## Opel Agila - årgang 2001-2003 med motorerne Z10XE | Z12XE

### Ingen motorydelse og dårlig motorgang

Bulletin

Fig. 1

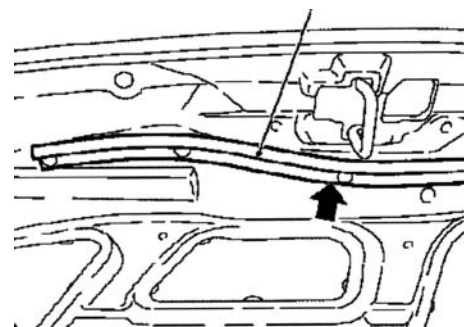
Årsagen kan være en defekt luftmassesensor. Desuden lagres fejlkoden P0170 (fejl blandingsmiddel). Vandtåge suges ind via indsugningssystemet og ødelægger herved membranen på luftmassesensoren. I givet fald skal luftmassesensoren skiftes ud, og der skal indbygges en ekstra tætning under motorhjelmen.

- Sæt en ny luftmassesensor i
- Løsn tætningen fra motorhjelmen hen til den 3. clips og kap over (se fig. 1).
- Fastgør den nye tætning til motorhjelmen med de to clips (se fig. 2). Sørg for at tætningens klæbeflade presses jævnt ind på hjelmen.
- Slet fejllageret
